工程名称  
PROJECT NAME  
高安市养老服务体系建设项目(村前中心敬老院)

图名  
DRAWING TITLE  
一层平面图(变更前)

一层平面图(变更后)

7#管理用房

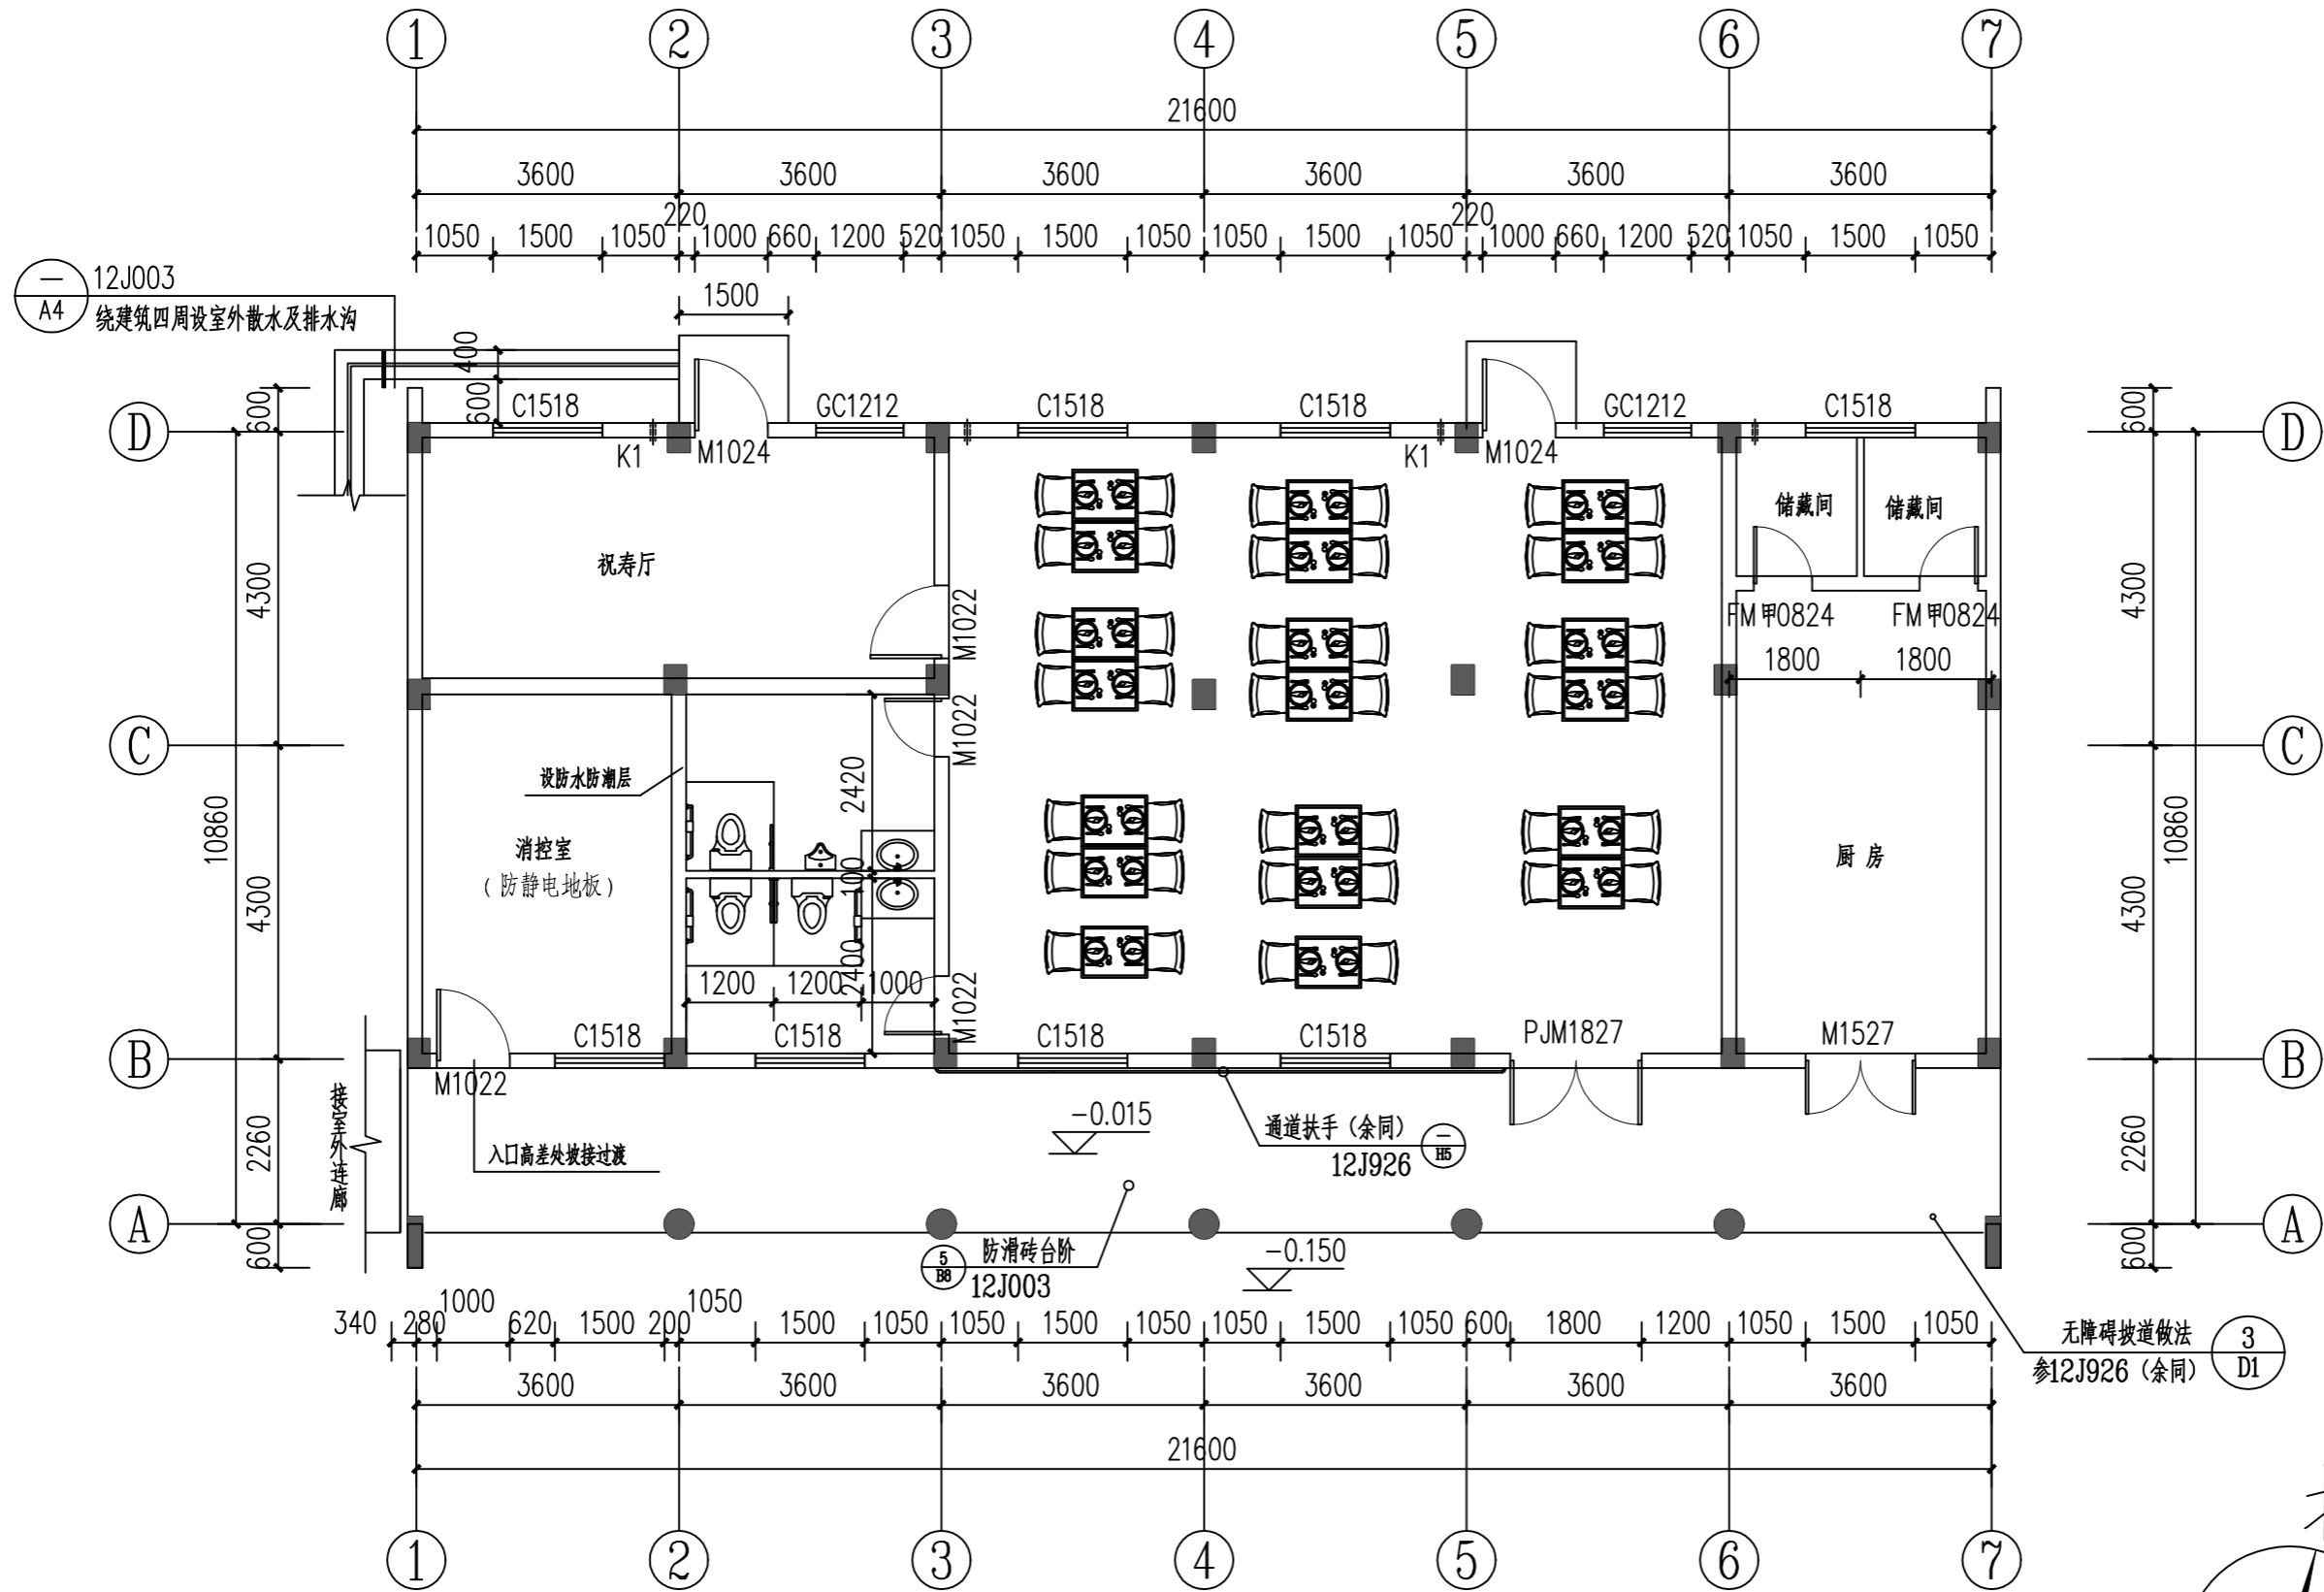
无障碍坡道做法  
参12J926(余同)
